INFORMACJA

dla Wykonawców nr 4

„Przebudowa i zmiana sposobu użytkowania budynku Biblioteki Centrum Kultury (BCK) w Piekoszowie w ramach projektu „Zachowanie i upowszechnianie dziedzictwa geologicznego, kulturowego i przyrodniczego na terenie gminy Piekoszów - etap 1”

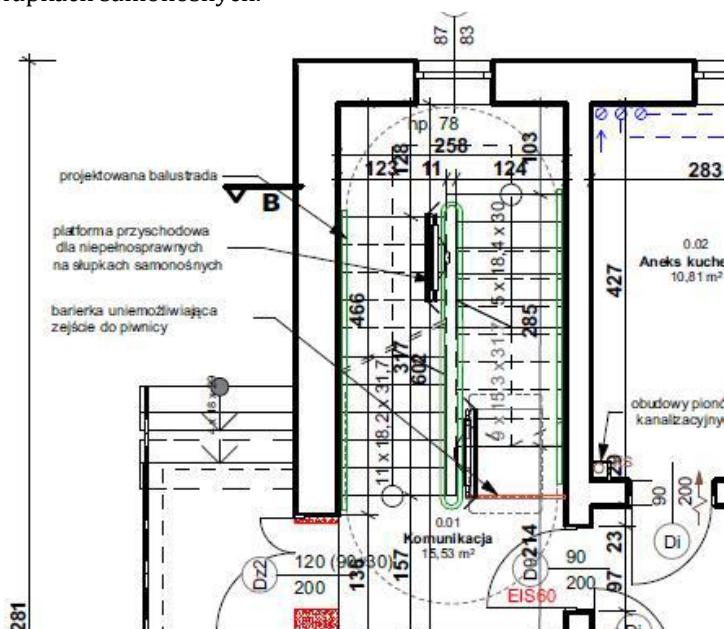
Pytanie nr 3: W załączniku SWZ jest informacja o demontażu istniejących oraz montażu nowych hydrantów. Na rzucie część hydrantów nie ma opisów, pozostałe są do przesunięcia - nic nie ma o wymianie. Czy trzeba wymienić całą instalację hydrantową wraz z orurowaniem? Proszę o ustalenie zakresu.

Odpowiedź: Należy wymienić na nową całą instalację wodociągową przeciwpożarową z hydrantami wewnętrznymi. Zastosować hydranty wewnętrzne DN 25 z węzami półsztywnymi o długości 30 m. Lokalizacja hydrantów oznaczona na rzutach poszczególnych kondygnacji.

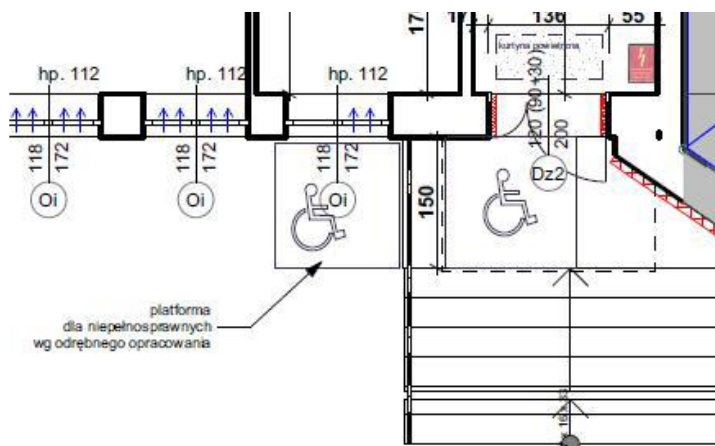
Pytanie nr 6: Proszę o określenie parametrów dotyczących platformy przyschodowej dla niepełnosprawnych na słupkach samonośnych.

Odpowiedź: Platformę należy wykonać zgodnie z parametrami opisanymi w ekspertyzie technicznej (Dokumentacja projektowa, przedmiar --> Architektura --> Projekt --> Załączniki --> Ekspertyza techniczna) oraz postanowieniu (Dokumentacja projektowa, przedmiar --> Architektura --> Projekt --> Załączniki).

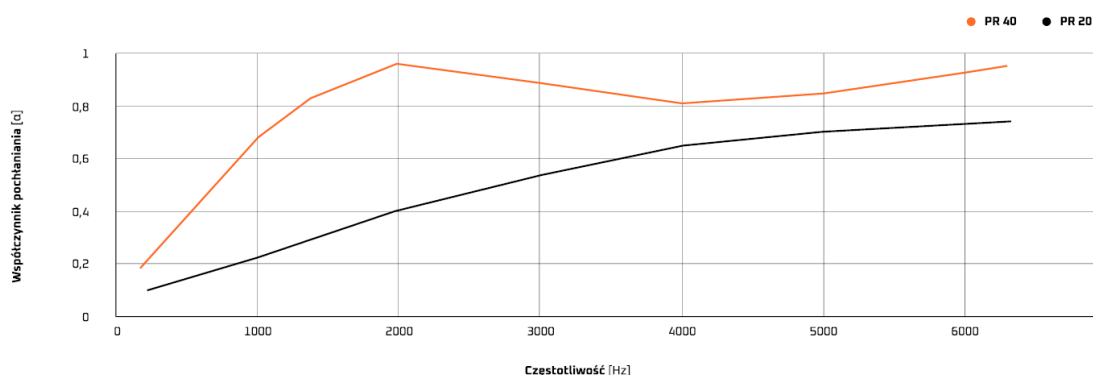
Pytanie nr 9: Czy Zamawiający dopuszcza zmianę materiału drzwi oznaczonych w dokumentacji jako D1, D5, D6, Dz1, Dz2 oraz Dz3 i wykonanie ich w systemie aluminiowym? Proponowana zmiana zostanie wykonana z zachowaniem wymiarów, podziałów, kierunków otwierania, wymaganych szerokości przejścia, kolorystyki oraz wszystkich parametrów technicznych określonych w dokumentacji projektowej.

Odpowiedź: Zamawiający nie widzi przeciwwskazań do takiej zmiany przy zachowaniu wszelkich opisanych parametrów.
